SERVICE INFO – INA 0038

Hydraulisk ventilløfter for VAG-enhet innsprøytningmotorer Forskjellen er i detaljen

Figur 1: 420 0102 10 kan ikke byttes om med 420 0209 10

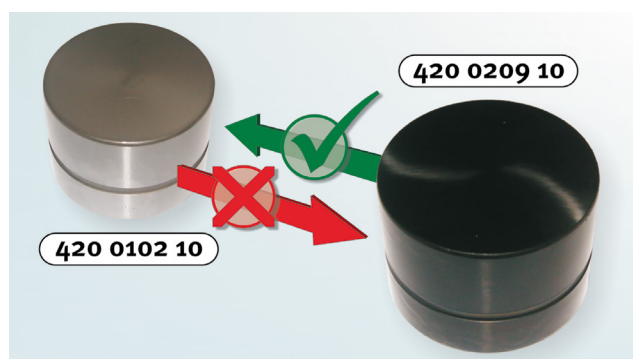
På grunn av innføringen av sotpartikkelfiltre ble det nødvendig å bruke hydrauliske ventilløfter, som har en betydelig høyere overflatekvalitet. En spesialisert beleggprosess brukes til å utstyre ventilløftene med en overflate som gjør dem mer korrosjonsbestandige, gir

dem lavere friksjon og gjør dem mer slitasjesterke. Schaeffler Automotive Aftermarket leverer to forskjellige typer ventilløfter til VAG-enhet innsprøytningmotorer; disse er fritt tilgjengelig på reservedelsmarkedet.

Vær alltid oppmerksom på de begrensninger som gjelder for installasjonene i kjøretøy for begge artikkelnummerene; disse er beskrevet i våre kataloger. Disse begrensningene er kontinuerlig gjennomgått og oppdatert i tråd med produsentens spesifikasjoner. Grunnregelen er at den gamle utformingen ikke må brukes i kjøretøy der den nye versjonen allerede har blitt installert. Den nye utformingen kan imidlertid brukes i kjøretøy der den gamle versjonen allerede har blitt installert.
